## Ergebnisdokumentation der Dialogphase *Anregungen, Hinweise, Ergänzungen an den Dialogtischen*

### 5.1 Dialogisch 1: Bebauungsplan Mark Twain Village Nord - Teilbereiche/Aspekte für eine erneute Entwurfsöffnung

## 5.2 Dialogisch 2: Freiflächen rund um die künftige berufliche Schule - Lärmschutzspiellandschaft, Schulhofgestaltung, Sportflächen

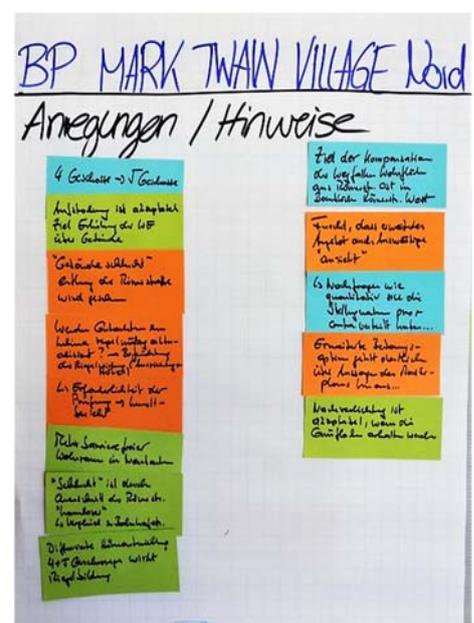
- Verfolgtes Ziel der Nachverdichtung durch Gebäudeerhöhung ist akzeptabel, wenn dadurch die Grün-/Freiflächen erhalten werden
- Kompensation der im Rahmen des Bauleitplanverfahrens östlich der Römerstraße entfallenen Wohnbauflächen durch die vorgeschlagene Aufstockung ist ein akzeptabler Ansatz

- Vorgeschlagene Erhöhung der Wohneinheiten über die Gebäude und nicht über zusätzlichen Flächenverbrauch ist akzeptabel
- Vorgeschlagene Höhe bis zu 16,00 m sollte das absolute Maximum darstellen, keine weitere Verdichtung im Quartier vorsehen

- Gebäudeerhöhung führt zu einer weiteren visuellen Belastung; Anregung einer möglichst engen/restriktiven Regelung der zulässigen Gebäudehöhe unter Berücksichtigung der angesetzten Parameter zur Geschoss- und Deckenhöhe (Aspekt Höhe Attika, z.B. 15,50 m)

- Erdgeschosszone mit einer Höhe bis zu 3,50 m kann zur Belebung des Straßenraums/Erdgeschosses beitragen (Aspekt Urbanität z.B. Läden ; Kindergarten, gewerbliche Angebote)
- Belichtung der Wohnungen im Erdgeschoss muss bei einer Verbreiterung des Baufensters von 9,00 m auf 10,00 m Erdgeschoss noch gewährleistet sein

- Differenzierte Höhenentwicklung (vier und fünf Geschosse) wirkt einer Riegelbildung entgegen
- Sorge, dass durch die Gebäudeerhöhung entlang der Römerstraße eine 'Gebäudeschlucht' entsteht (Blitz ⚡) vs. Querschnitt der Römerstraße verträgt die vorgeschlagene Gebäudeerhöhung; Erhöhung wirkt im Vergleich zur Bahnhofstraße 'harmloser'
- Abprüfen der Auswirkungen auf das Klima im Rahmen des Umweltberichts (ggf. Aktualisierung des Gutachtens; Befürchtung, dass durch die Ausrichtung und Höhe der Gebäude eine Riegelwirkung entsteht)

*Herabsetzen nachzuweisende Anzahl an privaten Stellplätzen*

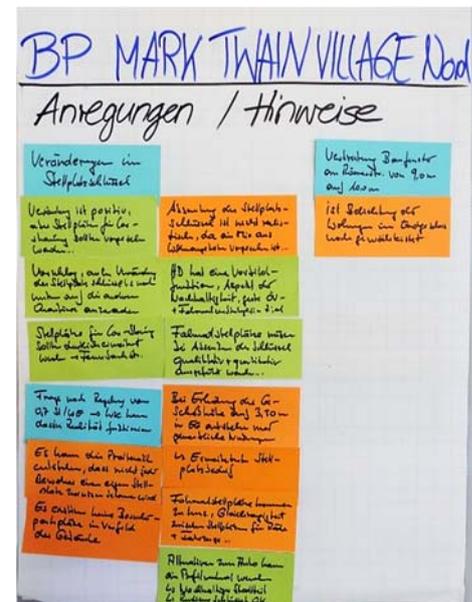
- Veränderung/Herabsetzung des Stellplatzschlüssels wird positiv gesehen, es sollten jedoch im Gegenzug Stellplätze für Carsharing-Angebote vorgesehen werden (Blitz ⚡) vs. Herabsetzung des Stellplatzschlüssels ist nicht realistisch, da ein Mix aus Wohnangeboten vorgesehen ist

- Problematik wird gesehen, dass bei einer Festsetzung von 0,7 Stellplätzen pro Wohneinheit nicht jedem Haushalt ein eigener Stellplatz zugewiesen werden kann (wie kann das in der Realität funktionieren?)

- Bei Absenken des Stellplatzschlüssels ist in der Konsequenz ein qualitativ wie quantitatives Angebot an Fahrradstellplätzen erforderlich
- Absenken erfordert ein erweitertes Angebot an Stellplätzen für Carsharing (z.B. Feuerbachstraße)

- Bisheriges Busangebot mit zwei Linien reicht für eine Stellplatzreduzierung nicht aus; ebenso die Verkehrsanbindung der Südstadt mit dem Bus an den Schienenverkehr

- Absenkung des Stellplatzschlüssels erfordert eine Stärkung der Angebote des öffentlichen Verkehrs/Umweltverbunds

- Bei einer Geschosshöhe von 3,50 m im Erdgeschoss und einer möglichen gewerblichen Nutzung entsteht ein erhöhter Stellplatzbedarf
- Kritisch wird gesehen, dass im Vorfeld der Gebäude keine Besucherparkplätze existieren
- Aspekt Nachhaltigkeit wird hierdurch hervorgehoben (Heidelberg hat eine Vorbildfunktion); Ziel ist, gute Voraussetzungen für den öffentlichen Verkehr und den Fahrradverkehr zu schaffen
- Schaffen von Alternativen zum Auto kann zu einem Profilmerkmal des neuen Quartiers werden (nachhaltiger Stadtteil)
- Anregung, die vorgeschlagene Herabsetzung des Stellplatzschlüssels auch auf die anderen Quartiere anzuwenden

Parkierungssituation im Umfeld Schulzentrum

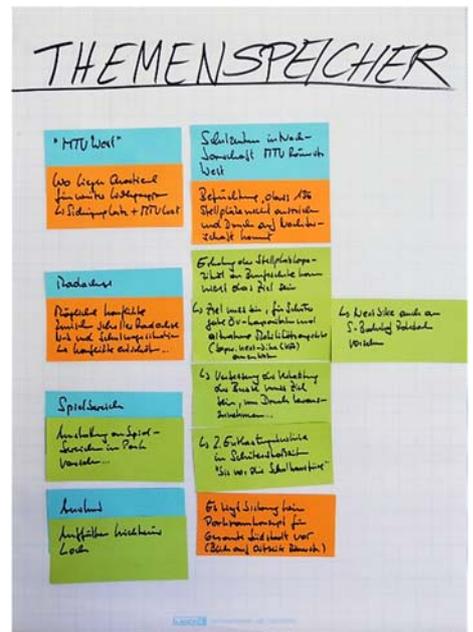
- Befürchtung, dass die vorgesehenen 136 Stellplätze für die Julius-Springer-Schule nicht ausreichen; Sorge, dass der Parkierungsdruck sich auf die Nachbarschaft bzw. die umliegenden Quartiere auswirkt
- Erhöhung der Stellplatzkapazität an der Berufsschule kann nicht das Ziel sein
- Ziel muss sein, für den Schulstandort eine gute ÖV-Anbindung bzw. Kapazität zu schaffen und alternative Mobilitätsangebote anzubieten (z.B. Angebot Nextbike wie in Karlsruhe)
- Nextbike-Station auch am S-Bahnhaltepunkt Rohrbach vorsehen
- Generelles Ziel muss die Verbesserung der Busvertaktung sein, um den Druck herauszunehmen
- Zweite Entlastungslinie (Bus) in den Schülerstoßzeiten 'bis zur Schultüre' einsetzen
- Es liegt bislang kein Parkraumkonzept für die gesamte Südstadt vor (auch mit Blick auf die Ostseite der Römerstraße)
